Forum mondial de l'harmonisation des Règlements concernant les véhicules

Proposition de la série 04 d'amendements au Règlement n° 12 (Dispositif de conduite)

Communication du Groupe de travail de la sécurité passive*

Modèle A

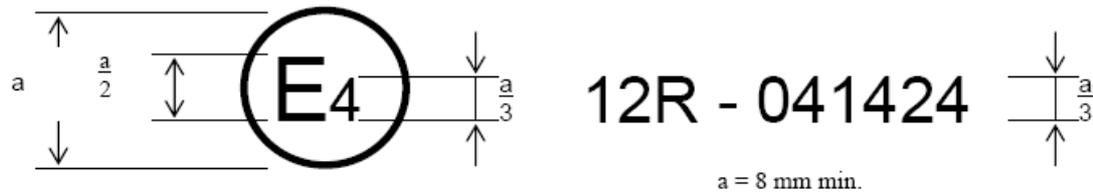
Annexe 2, modifier comme suit:

La marque d'homologation ci-dessus, apposée sur un véhicule, indique que ce type de véhicule a été homologué aux Pays-Bas (E4) pour ce qui est de la protection du conducteur contre le dispositif de conduite en cas de choc, en application du Règlement n° 12. Le numéro d'homologation indique que l'homologation a été délivrée au titre du Règlement n° 12 tel qu'il a été modifié par la série 04 d'amendements.

Modèle B

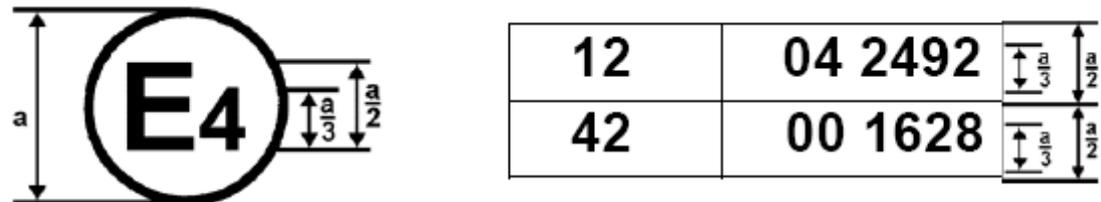
La marque d'homologation ci-dessus, apposée sur un véhicule, indique que ce type de véhicule a été homologué aux Pays-Bas (E4), en application des Règlements n°s 12 et 42¹. Les numéros d'homologation indiquent qu'aux dates respectives où les homologations ont été délivrées, le Règlement n° 12 comprenait la série 04 d'amendements et le Règlement n° 42, la série 00 d'amendements.
